Dodatek č. 5 ke Smlouvě o dílo

Revitalizace objektu Vrbenského kasáren, evidenční číslo 26800017

ZMĚNOVÝ LIST

1.pp zařízení č:2 Nový stav

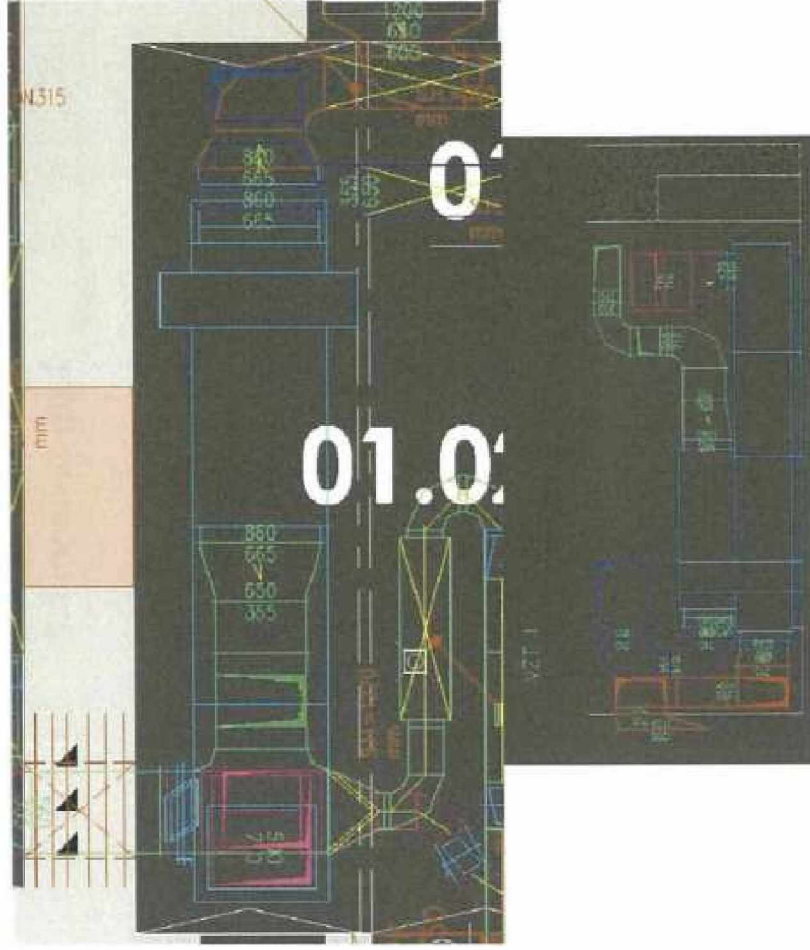
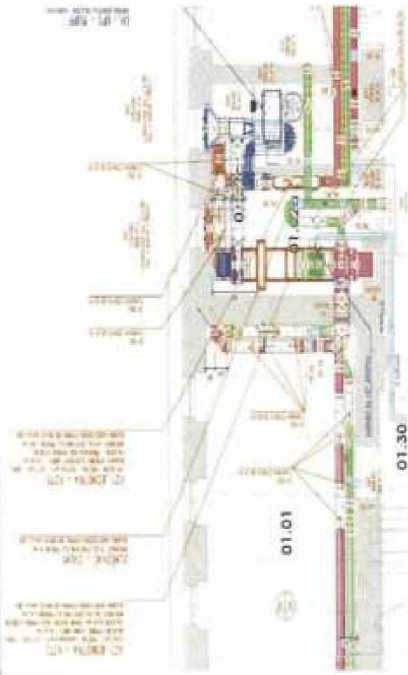
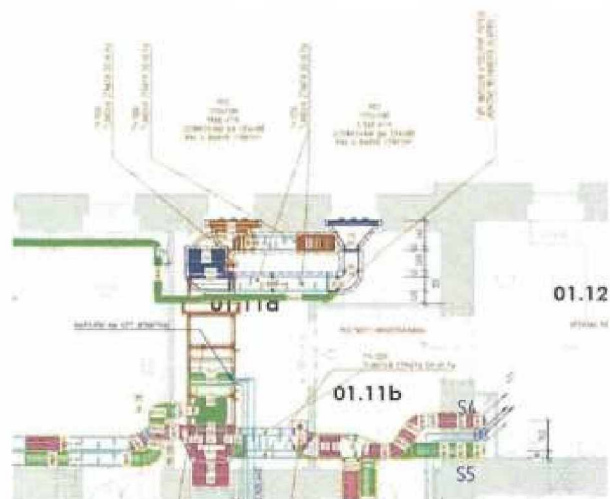
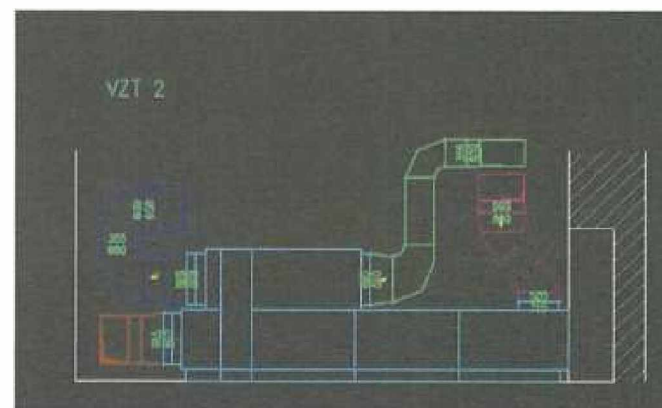
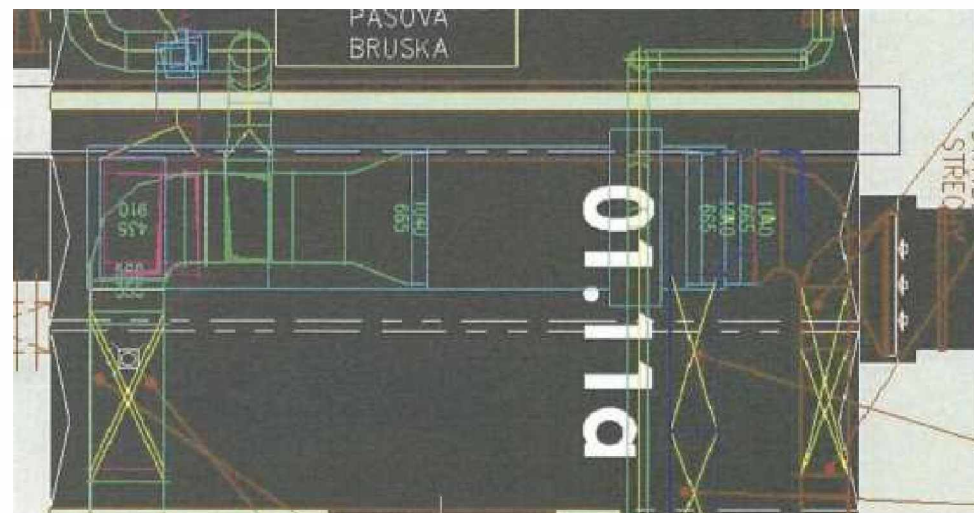
ZMĚNOVÝ LIST				46
Barva VZT výústek				
Název	Vyhodnocení přírodovědecké expozice a návrh vnitřního centra pro novou vizuální prezentaci přírodního dědictví Muzea východních Čech v Hradu Králové, Centrální krajský depozitář – 4F			
Část stavby a stavební objekt	A.5. Brunnfale			
Předmět	Společnost SFOŠAN ERDJI	Datum:	24. 07. 2025	
Odesláte / předmět:	Přílohy / počet listů			
poštou	1) Podrobný rozpočet změny	1	listů	
e-máilem	2) Projektové podmínky	1	listů, výkresů	
osobně	3) Fotodokumentace	0	listů

Doplnění barvy: D+M Mřížová výstelka s regulací 200x100 mm - přívodní - Specifikace dle PD - MWP						
		Doplnění barvy: D+M Mřížová výstelka s regulací 200x100 mm - přívodní - Specifikace dle PD - MWP						
		Doplnění barvy: D+M Mřížová výstelka s regulací 200x100 mm - přívodní - Specifikace dle PD - MWP						
N	751992105.1	Doplnění barvy: D+M Polrubel pozink kroužek nové Ø 140 mm, spirálně vinuté - Specifikace dle PD	bm	13,000		576,00	7 488,000	VLASTNÍ
		Doplnění barvy: D+M Polrubel pozink kroužek nové Ø 140 mm, spirálně vinuté - Specifikace dle PD						
		Doplnění barvy: D+M Polrubel pozink kroužek nové Ø 140 mm, spirálně vinuté - Specifikace dle PD						
		Doplnění barvy: D+M Polrubel pozink kroužek nové Ø 140 mm, spirálně vinuté - Specifikace dle PD						
N	751992107.1	Doplnění barvy: D+M Polrubel pozink kroužek nové Ø 200 mm, spirálně vinuté - Specifikace dle PD	bm	1,000		432,00	432,000	VLASTNÍ

Archeologický průzkum

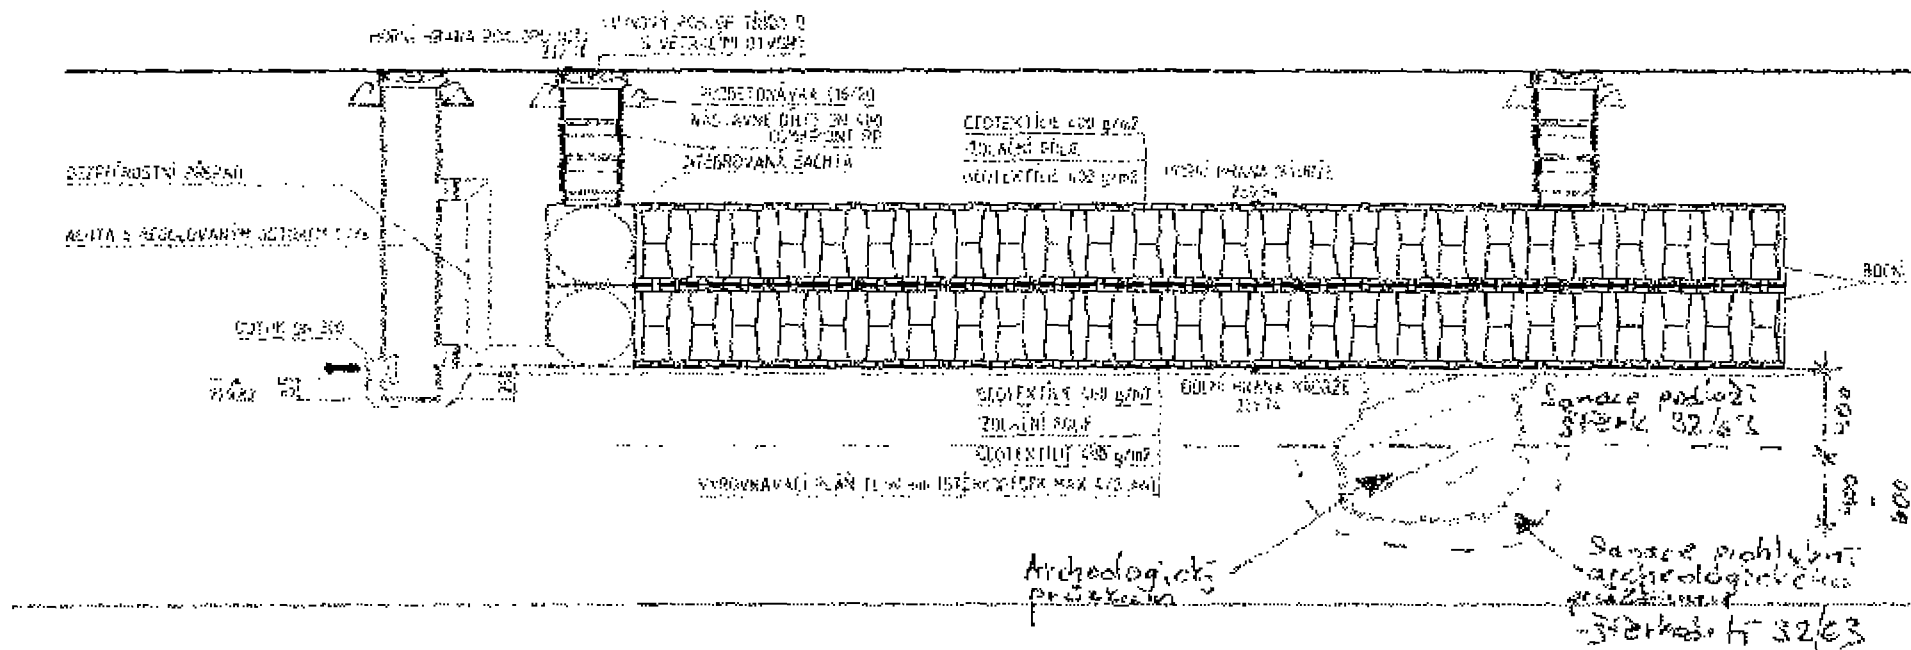
K dnešnímu dni tj. 19.6. byl ukončen archeologický průzkum v místě retenční nádrže vedený Mgr. Bláhou (MVČ). lze pokračovat ve stavebních pracích. Další archeologický průzkum bude probíhat mezi šachtou Š7, Š2 a N1.
